Vår referanse 2021/20547-4
Dato 09.06.2021VASSBAKK & STOL AS
Postboks 63
4291 KOPERVIK

Førehandsuttale - Søknad om midlertidig avkøyrsløse - FV 565 - gnr 500 bnr 3 - Gjerde - Alver kommune

Utsnitt frå reguleringsplankartet.

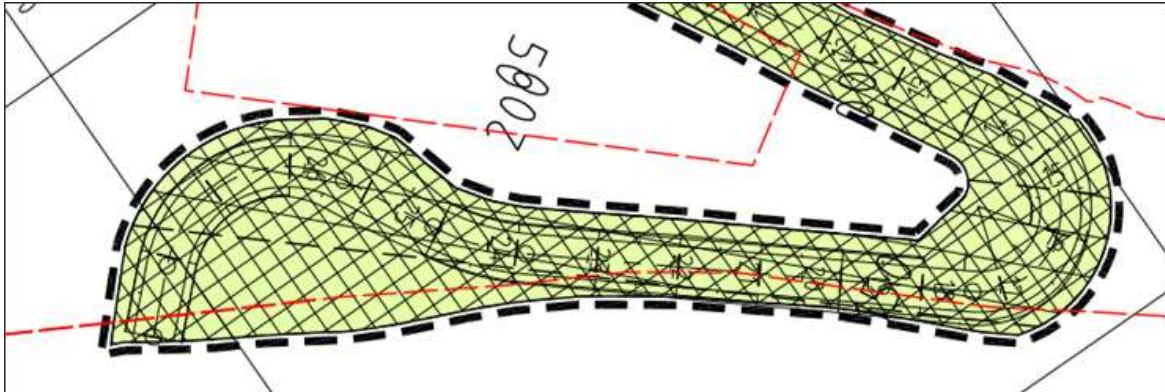
Søknaden som er komme inn viser ei anna løysing enn reguleringsplanen. Dersom ein ikkje skal opparbeide landbruksvegen og avkøyrsla etter reguleringsplanen, må ein søke dispensasjon frå planen til Alver kommune som er planmynde.

I reguleringsplanen for nye fv. 565 er landbruksvegen teikna inn med ei oppgradering frå dagens situasjon. Avkøyrsla slik den ligg i dag har dårleg svingradius og noko dårleg sikt.

Vestland fylkeskommune meiner avkøyrsla bør byggast slik som den er regulert og viser til reguleringsplanen sine føresegn § 4.1 og til § 4.2 som seier at «andre mellombels anleggsvegar i planområdet som vert bygd vert permanente landbruksvegar etter veganlegget er godkjent».

Vi viser og til § 5.3 i planens føresegn om at «det ikkje er høve til å opparbeide andre avkøyrslar til riksveg 565 enn dei som er viste på plankartet. Avkøyrslene skal utformast og vedlikehaldast i samsvar med Statens vegvesen sine normalar og føresegn til Veglova § 43.»
